INFORME N° JPS-CdS-10-2021

**Verificación del cumplimiento del
Informe N° JPS-CdS-08-2018,
sobre la accesibilidad de la infraestructura de los
edificios de la Junta de Protección Social, para el
personal y clientes con discapacidad**

**Junta de Protección Social
Contraloría de Servicios**

Noviembre, 2021

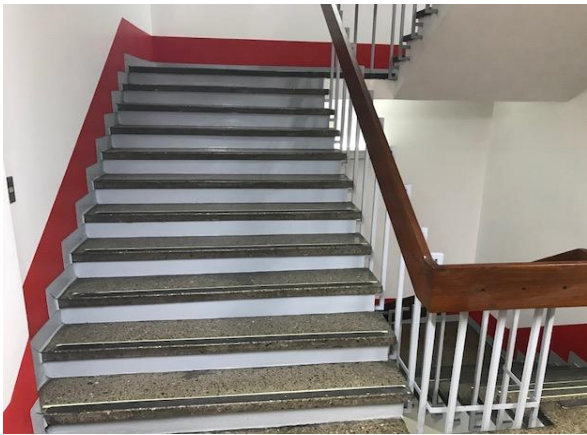
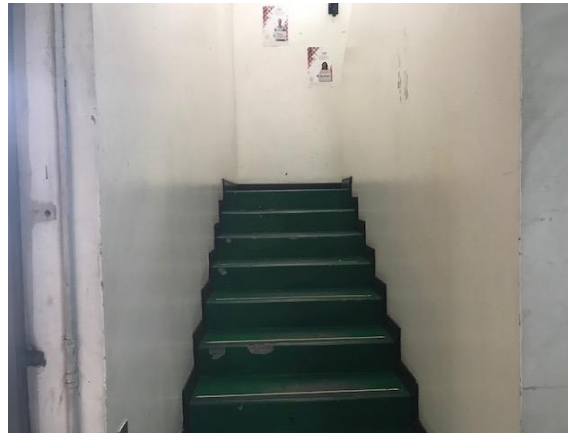
- Las escaleras de accesos internos presentan diferentes medidas y según la guía del CFIA la medida mínima de ancho es de 1.2 metros. Las gradas de circulación interna cumplen con las medidas necesarias; sin embargo, las de la entrada al sótano, Gerencia General y Planificación Institucional no cumplen con la medida de ancho mínima.
- En relación con la huella y contrahuella se cumple con las medidas indicadas y a excepción de las gradas de Planificación Institucional todas cuentan con pasamanos.
- Ninguno de los pasamanos cuenta con señalización en braille.

- En algunas escaleras como las del sótano, el material antideslizante se encuentra desgastado y en el caso de las escaleras de Gerencia General se encuentran en cemento.
- En el archivo central existen gradas que no cuentan con ningún tipo de seguridad (pasamanos, material antideslizante).

Noviembre 2021: No hay cambios, se mantienen las condiciones.

Gradas de Emergencia

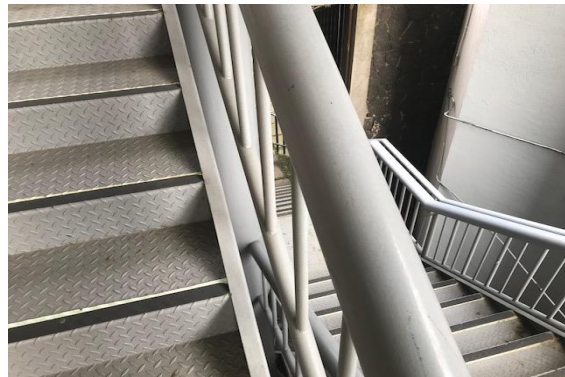
- El edificio principal cuenta con salida de emergencia en cada uno de los pisos. Las gradas cuentan con material antideslizante y son de un ancho mayor a 1.2 metros; sin embargo, no pueden ser utilizadas por personas con discapacidad y además cuentan con un pasamanos de tubo de un diámetro grande que no permite a la persona aferrarse de forma segura.

Noviembre 2021: No hay cambios, se mantienen las condiciones.

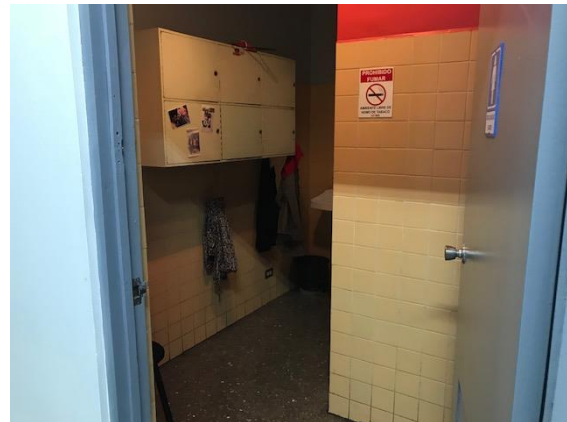
- Las puertas de acceso al Departamento de Producción cuentan con diferentes medidas de ancho desde los 84 centímetros hasta los 90 centímetros, lo que dificulta el fácil acceso y movilización de una silla de ruedas.

Noviembre 2021: No hay cambios, se mantienen las condiciones.

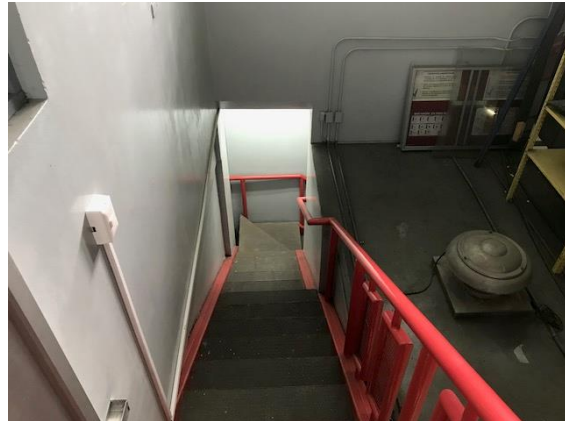
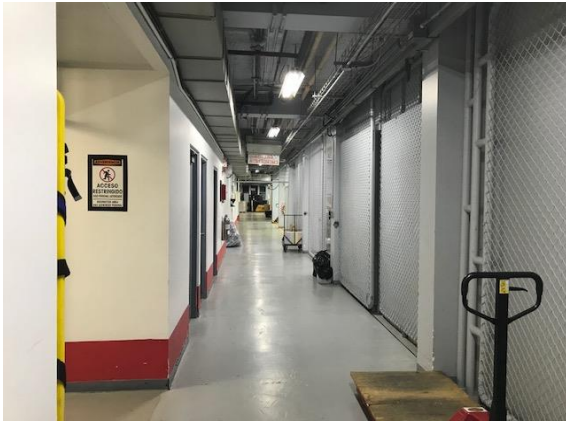
- Existen obstáculos en los pasillos que direccionan a las salidas de emergencia.
- El sistema fijo contra incendios, se encuentra deshabilitado.

Noviembre 2021: Diariamente se eliminan los desechos por lo que ya hay obstáculos en los pasillos. El sistema fijo se mantiene en mal estado; sin embargo, se colocaron más extintores.

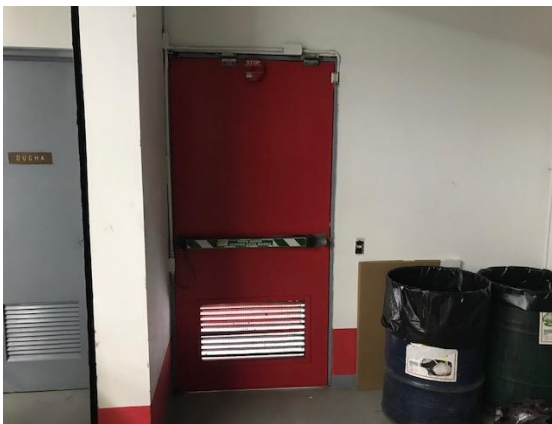
- La unidad de Arte y Texto del taller de impresión de lotería, cuenta con una salida de emergencia, la cual desemboca a un patio o jardín a un nivel inferior al edificio, el cual no cuenta con gradas o rampas para salir de este lugar. Además, de no tener salida a un área segura, en dicho patio se encuentra ubicado un transformador eléctrico.

Noviembre 2021: Esta salida de emergencia fue deshabilitada y se les informó a los funcionarios la nueva ruta de salida.
